有識者会合の評価を踏まえた調査・検討

(1) 有識者会合の評価を踏まえた調査・検討(概要)

○有識者会合※1は、S-1及びS-2・S-6の活動性について、以下のとおり評価している。

【層理の傾斜角と断層からの距離の関係】

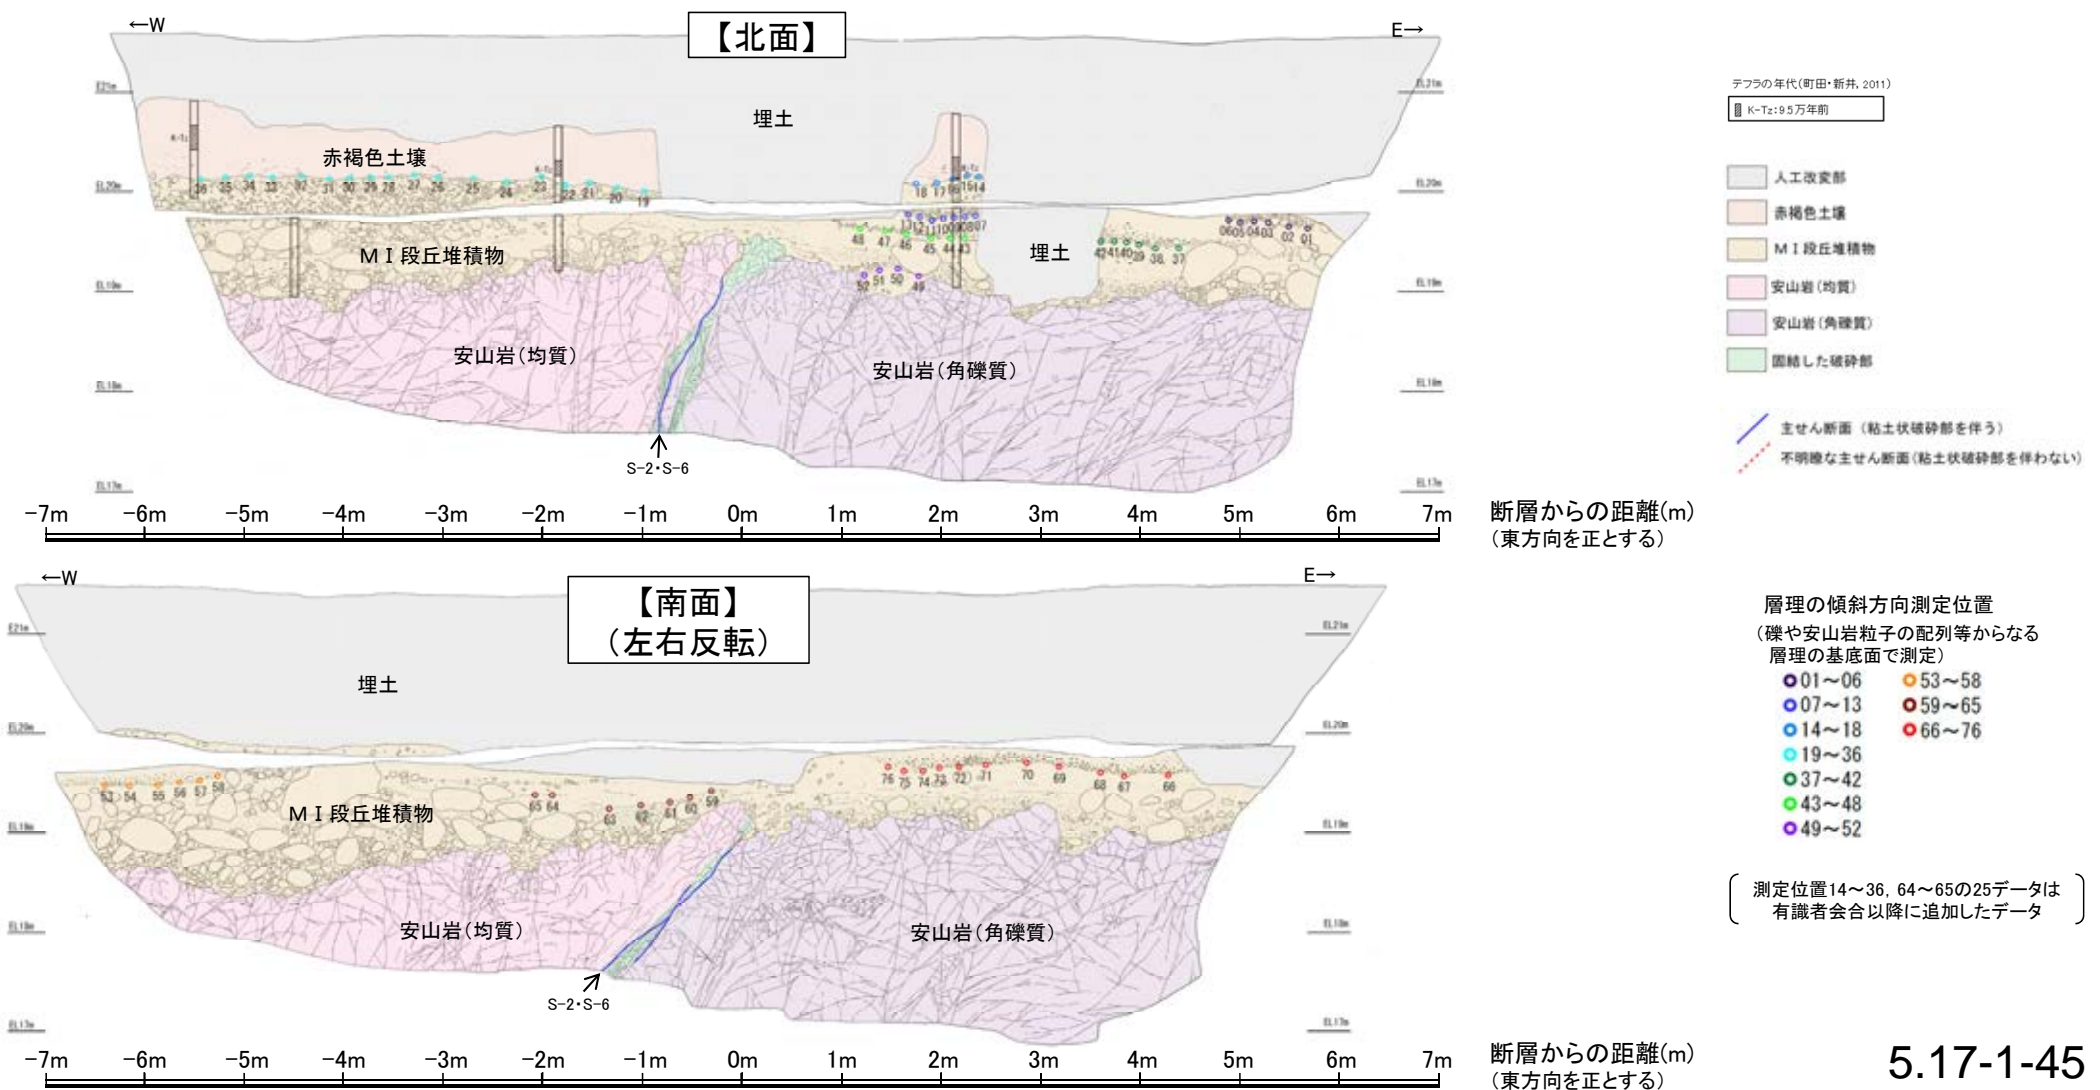
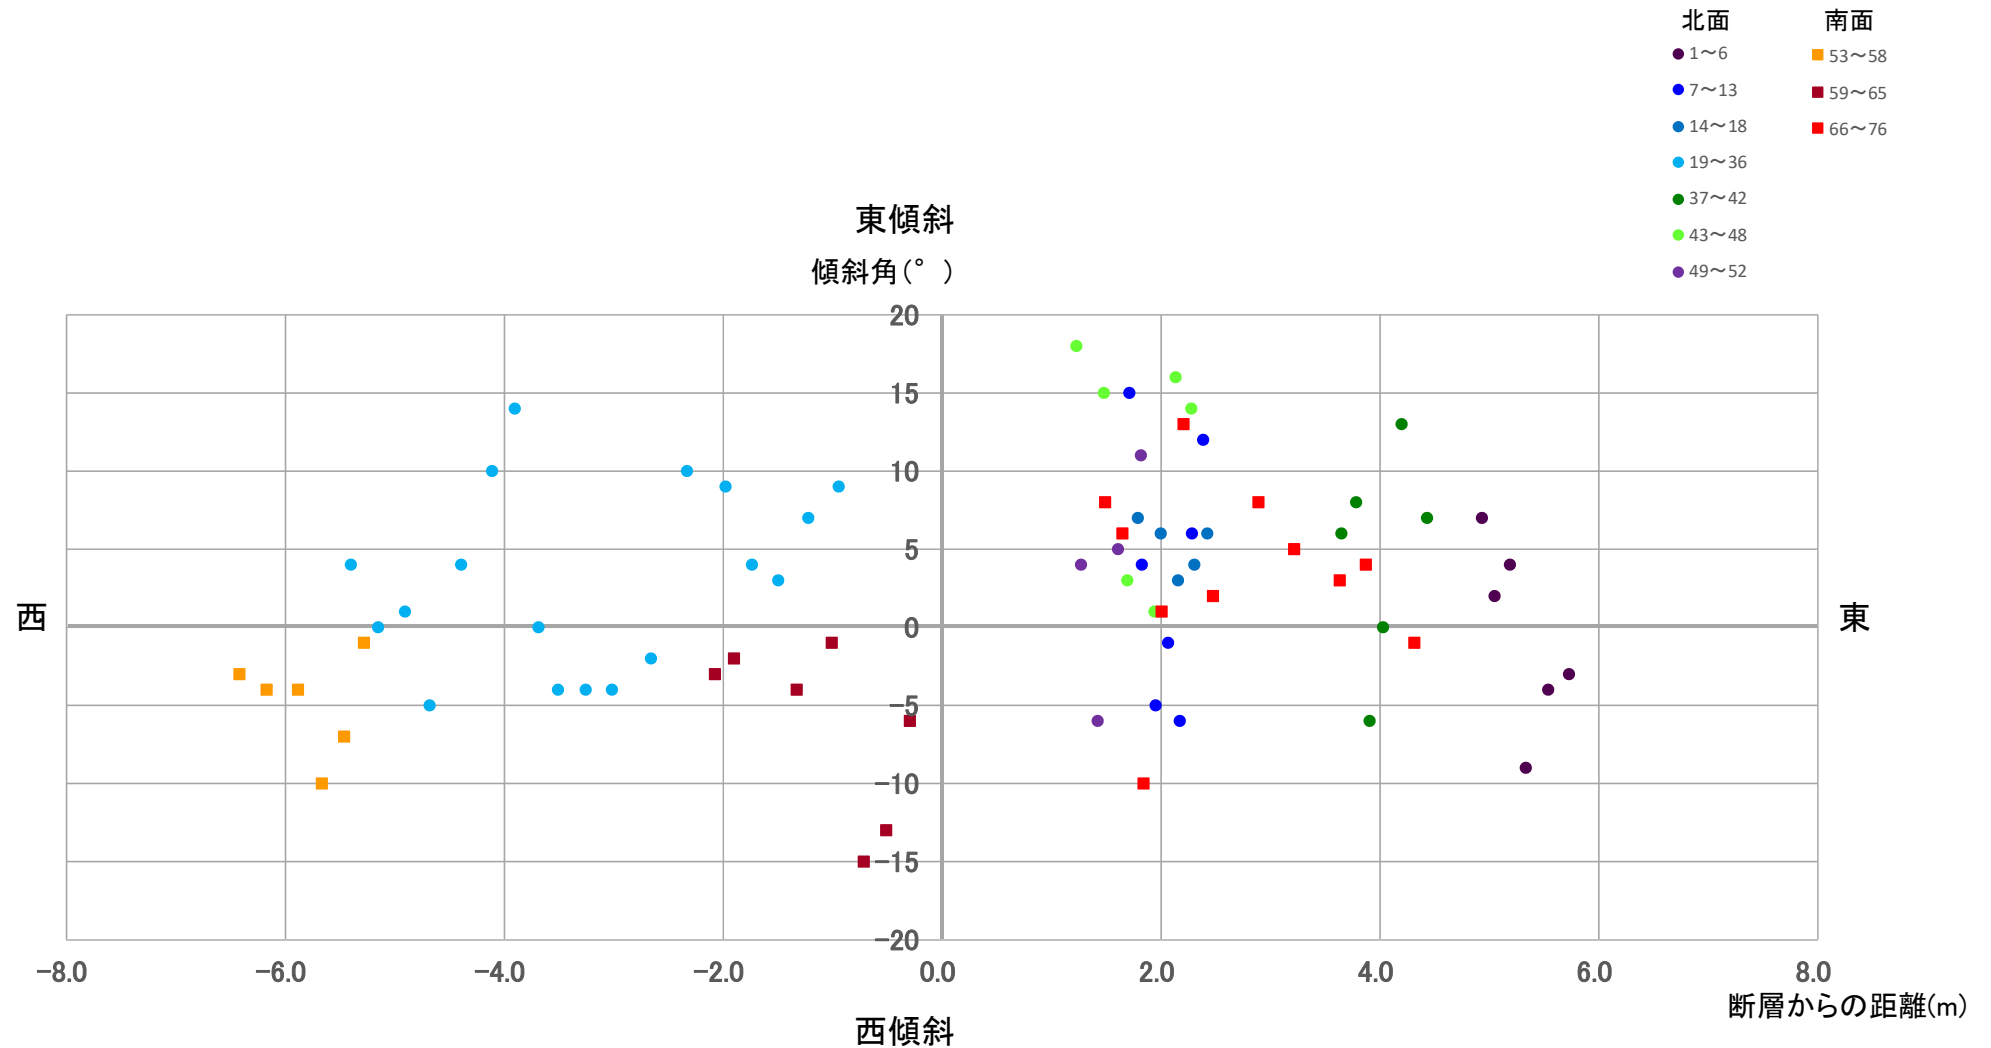
- 有識者会合は、No.2トレンチのM I 段丘堆積物が山側(東側)に傾斜すると評価している。
- M I 段丘堆積物の山側(東側)への傾斜の有無についてより定量的に分析するために、トレンチ両面のM I 段丘堆積物中に認められる層理について、有識者会合以降に測定データを25データ追加し、層理の傾斜と断層との関係を確認することにより、S-2・S-6の断層活動による影響について検討を行った。
- その結果、層理の傾斜角は、北面・南面のそれぞれにおいて、断層からの距離に関係なくばらつきが認められる。また、断層の直近で急傾斜となる傾向や、断層から離れるにしたがって緩傾斜となるような傾向は認められない(次頁)。
- 層理の一部(測定位置37~48)では東傾斜の傾向が認められるものの、トレンチ全体の層理の傾斜方向を三次元的にみると、北面、南面とも全体的に南傾斜が卓越しており、系統的に東西のどちらか一方に傾斜する傾向は認められない。トレンチ周辺の岩盤上面高度は南側にいくにしたがって低くなることから、この層理の南傾斜はM I 段丘堆積物の堆積時の岩盤上面の傾斜を反映したものであると考えられる(次々頁)。
- No.2トレンチ南北両面において、M I 段丘堆積物中の礫等の長軸が一様に山側(東側)に傾斜する傾向は認められない(補足資料5.17-1P.5.17-1-48~50)。

- ・層理の傾斜角は、北面・南面のそれぞれにおいて、断層からの距離に関係なくばらつきが認められる。
- ・また、断層の直近で急傾斜となる傾向や、断層から離れるにしたがって緩傾斜となるような傾向は認められない。

【有識者会合が指摘した箇所の調査結果】

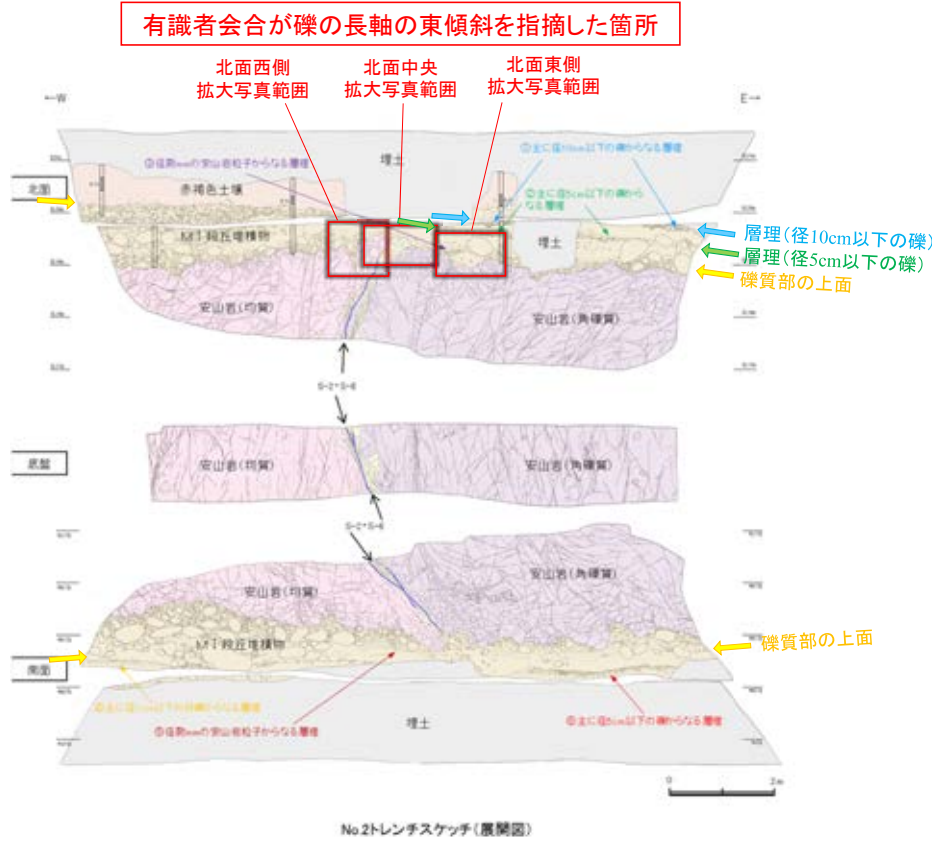
- 有識者会合は、M I 段丘堆積物中の礫等の長軸の角度分布も、北面中央、北面西側及び北面東側の全ての場所において、山側(東側)に緩く傾斜すると評価している。
- 当社は、有識者会合が指摘した箇所以外に、No.2トレンチ南北両面においてM I 段丘堆積物中の礫等の長軸の角度分布を確認しているが、礫等の長軸が一様に山側(東側)に傾斜する傾向は認められない(次頁、次々頁)。

・上写真の調査範囲においては、礫の長軸方向は10°程度山側(東側)に傾斜する傾向がみられる。

S-2・S-6及びその周辺の岩盤中のせん断面における鉤物脈法による評価

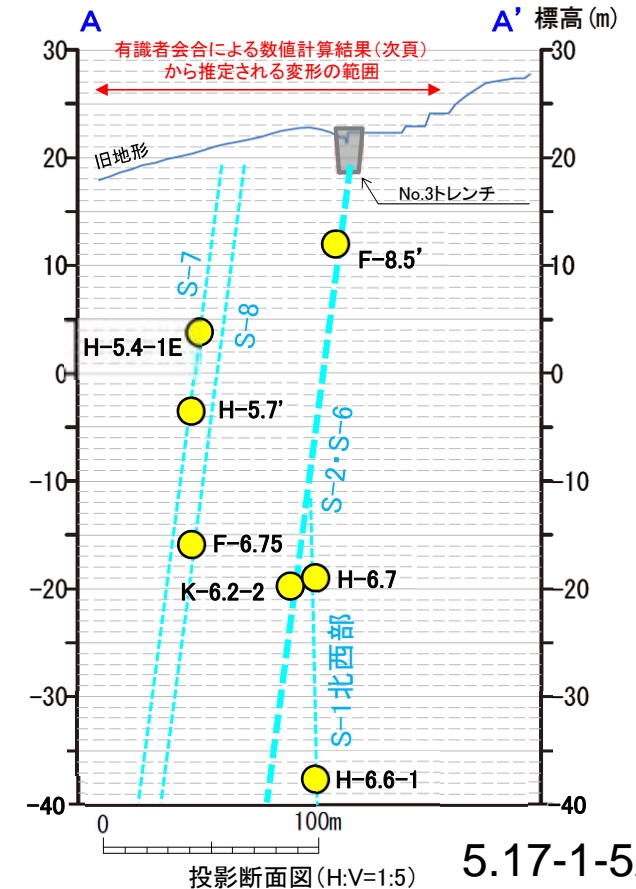
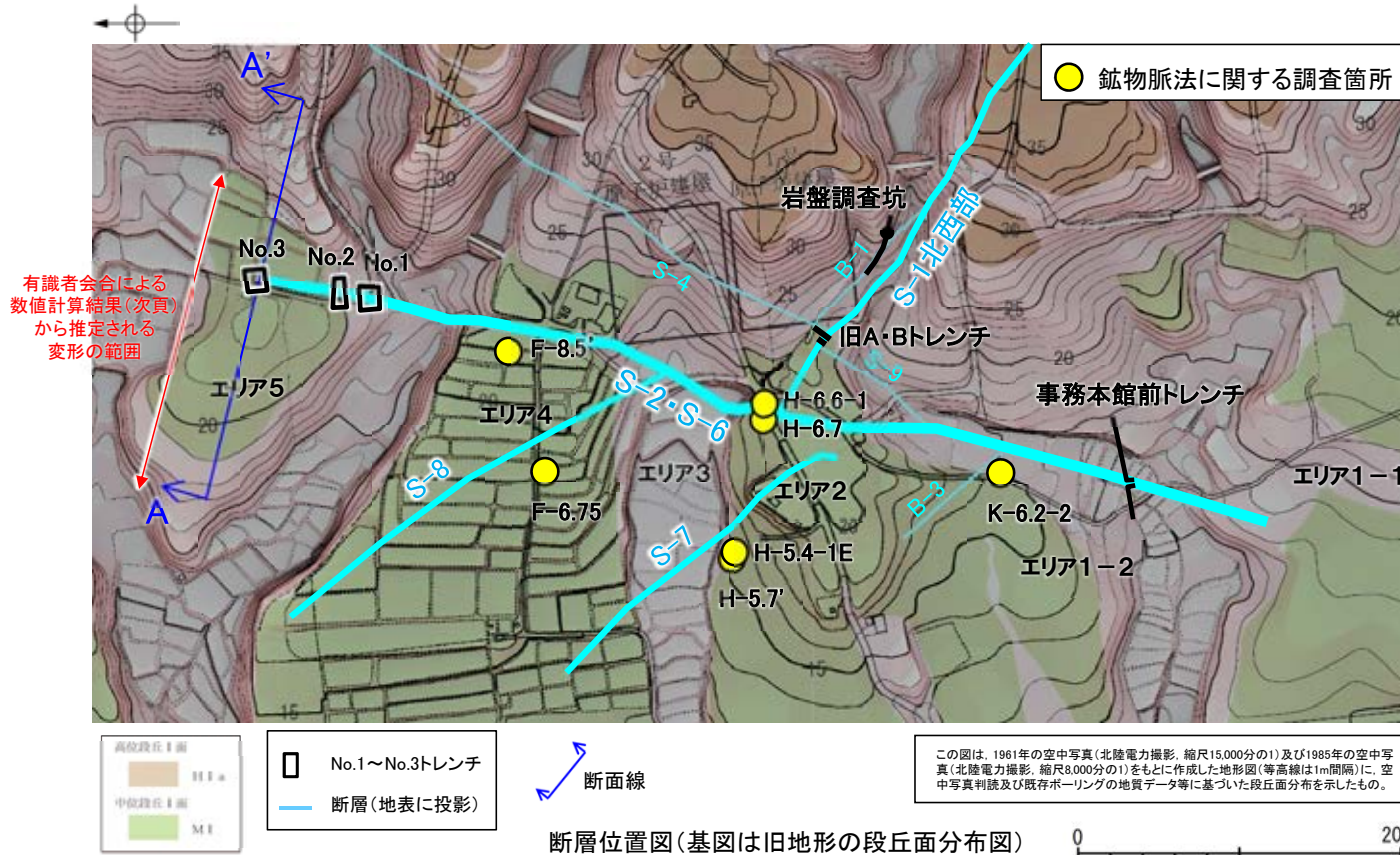
- 有識者会合の評価(左記)を踏まえると、有識者会合は、③の数値計算による検討の結果、S-2・S-6地下延長部の断層の活動(②)により、S-1南東部は変位せず、S-1北西部のみ変位が生じる(①)と評価していると考えられる。
- したがって、左記②及び①に対して、下記の検討を行った。

- ・S-2・S-6の地下延長部の断層が活動し、海側(西側)隆起の変形を及ぼした場合、有識者会合による数値計算結果(次頁)から推定される変形の範囲内に分布するせん断面(S-2・S-6, S-7, S-8)において、薄片観察(微視的観察)により微小な変位が認められるものと考えられるが、S-2・S-6の2箇所(K-6.2-2孔, F-8.5'孔)及びその上盤側のS-7, S-8(H-5.7'孔, H-5.4-1E孔, F-6.75孔)における鉤物脈法による評価の結果、最新面を横断する粘土鉤物(I/S混合層)に変位・変形は認められない。

- ・S-1北西部の2箇所(H-6.6-1孔, H-6.7孔)における鉤物脈法による評価の結果、最新面を横断する粘土鉤物(I/S混合層)に変位・変形は認められない。よって、S-1北西部について、後期更新世以降に北東側隆起の逆断層活動による変位は認められない。
- 以上より、S-2・S-6の地下延長部の断層が活動した場合、S-2・S-6及びその上盤側のS-7, S-8に微小な変位が認められ、下盤側直近のS-1北西部にも変位が認められるものと考えられるが、鉤物脈法による評価の結果、そのような変位は認められない。

S-2・S-6の地下延長部の断層が後期更新世以降に活動し、地表付近に変形を及ぼしたことはない。

位置図(エリア1-1)

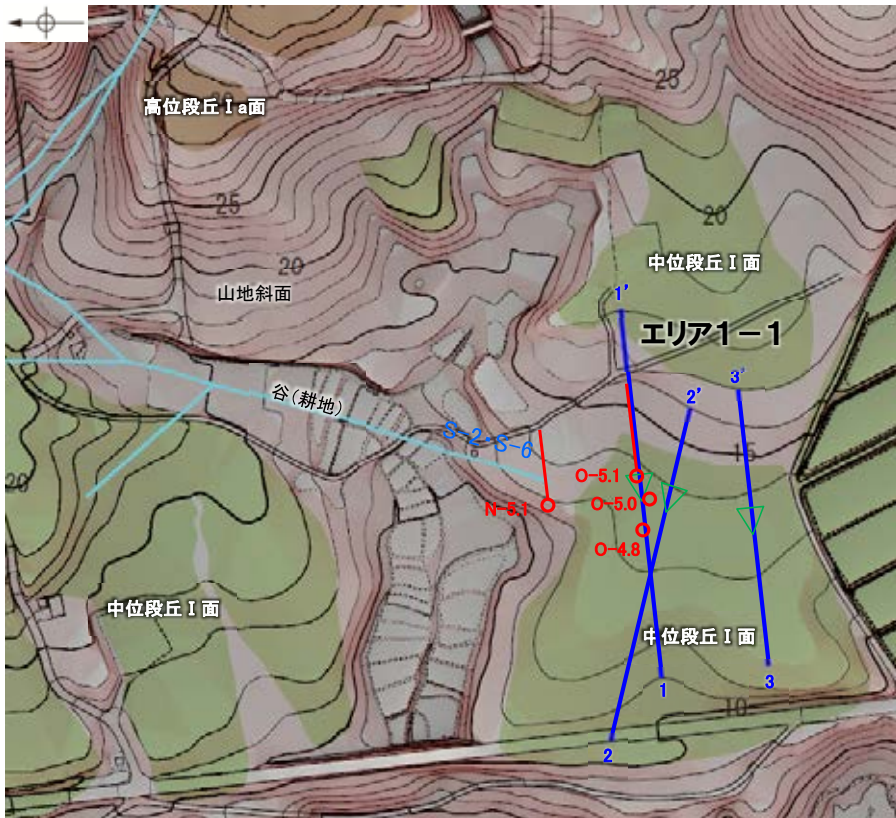
○有識者会合は、S-2・S-6南方延長における断層露頭の有無とその状況を確認することを今後の課題④(2)、S-2・S-6南方延長(エリア1-1)における中位段丘I面堆積物との関係を調査することを、今後の課題④(3)としている。
○ボーリング調査の結果、S-2・S-6は、N-5.1孔以南に認められないことから(補足資料5.17-1P.5.17-1-56~61)、南方延長の中位段丘I面及び露岩域まで連続しない。

・ボーリング調査の結果によれば、S-2・S-6はN-5.1孔以南のボーリング孔では認められない。

反射法・VSP探査結果(東西測線: 深度断面)※

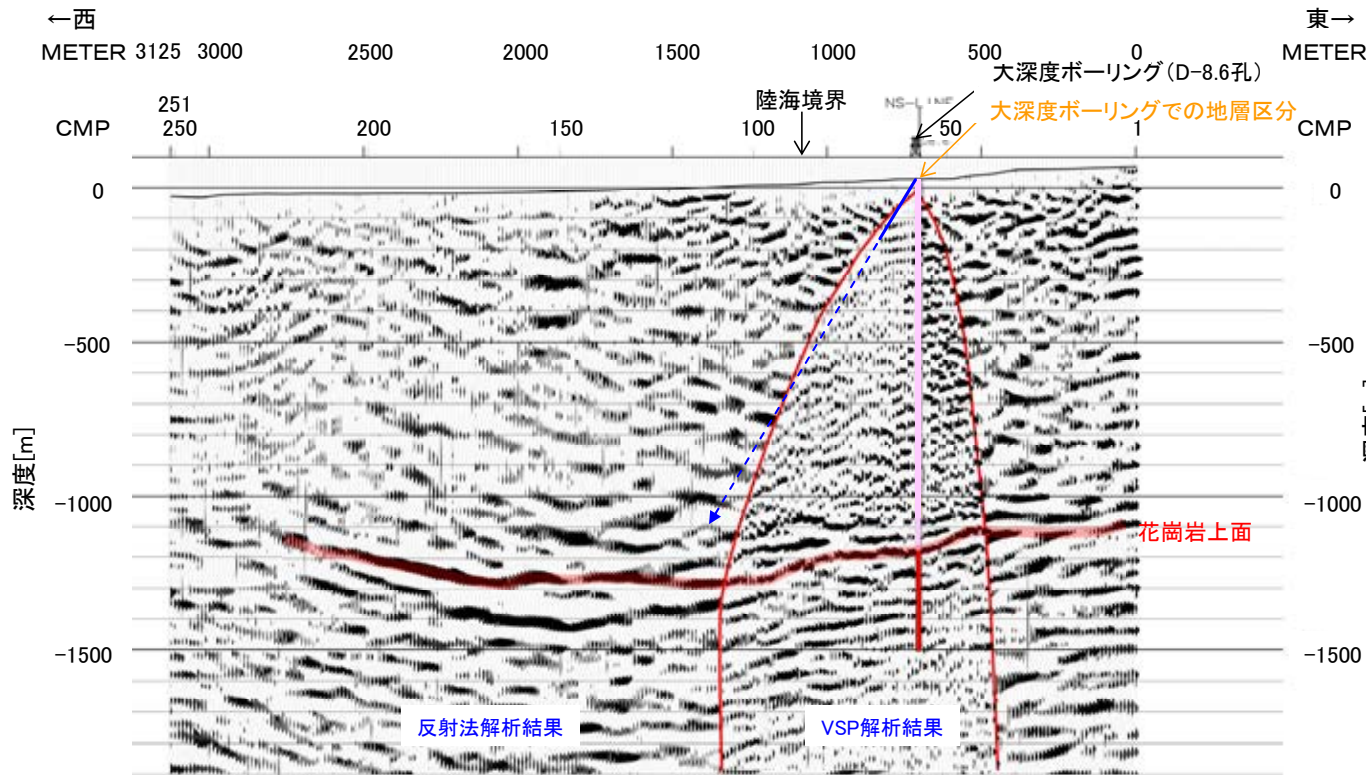
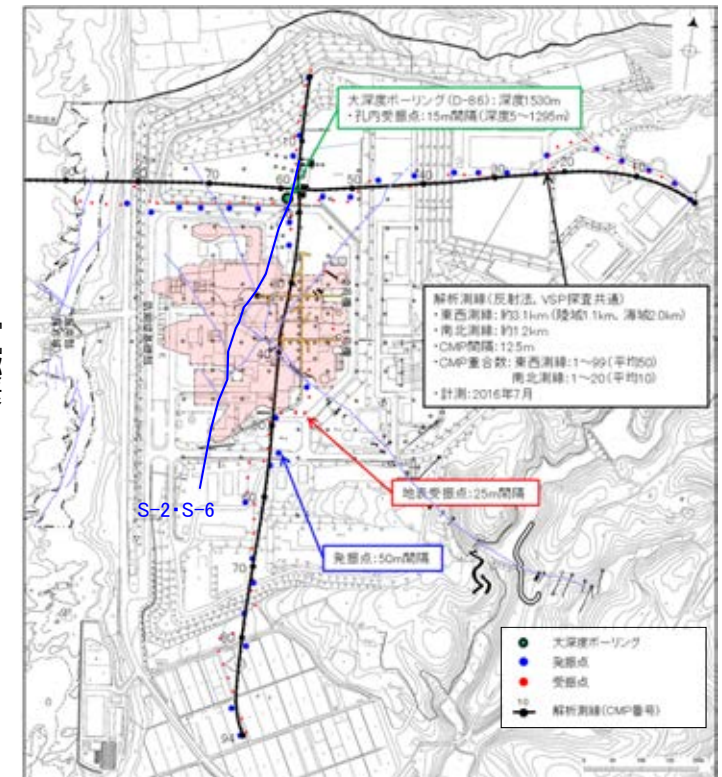
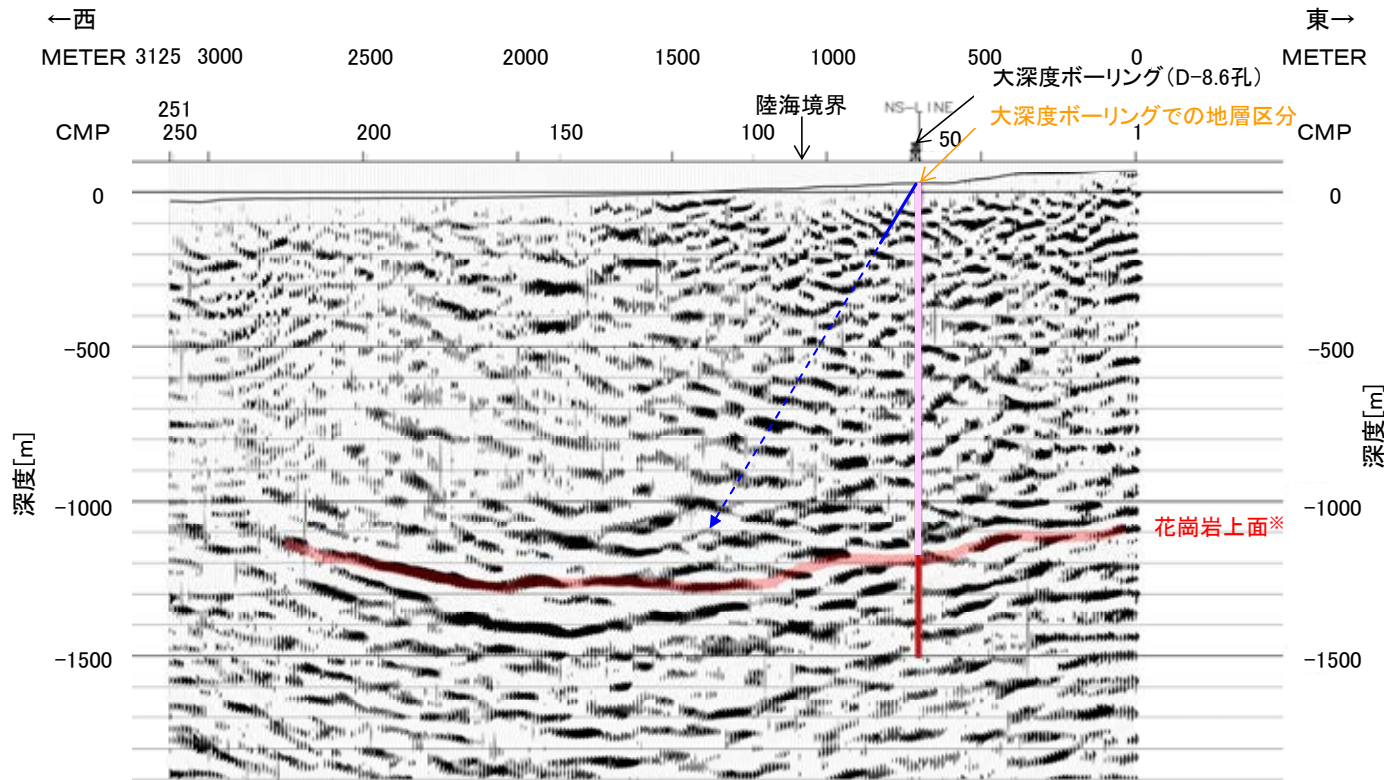
- 有識者会合は、広域的枠組みの中での敷地の地形・地質構造に関する検討として、ボーリングで得られた点情報だけでなく、VSP探査などの物理探査により、敷地内の断層の連続性と敷地周辺の断層との関係を明らかにすることを今後の課題⑤としている。
- 反射法・VSP探査の結果、S-2・S-6の地下延長の花崗岩上面に相当する反射面に、変位を与える断層は認められない。
